Février 2023 - Edition n° 19 | Danfoss Climate Solutions

# TECH INSIDER

## Optyma Petit tertiaire Codes A14 Modification du schéma électrique

Raccordement électrique existant

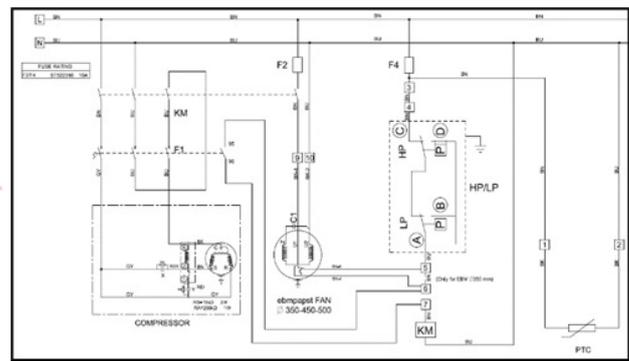
Conformément au schéma électrique, le PTC est connecté à l'alimentation électrique. Cependant, à des fins d'amélioration de la qualité, nous avons constaté que le PTC devait être connecté à la sortie (côté charge) d'un fusible de circuit de commande pour mieux le protéger contre les incendies en cas de court-circuit. Le court-circuit peut se produire si l'isolation du câble est coupée et qu'il y a contact entre un câble et une pièce métallique d'une unité.

Des modifications seront apportées aux unités nouvellement produites et le schéma électrique sera mis à jour.

- Modification du schéma électrique interne pour améliorer la qualité et la sécurité du PTC contre les incendies en cas de court-circuit.
- Aucune modification des autres caractéristiques ou composants.

Raccordement électrique modifié
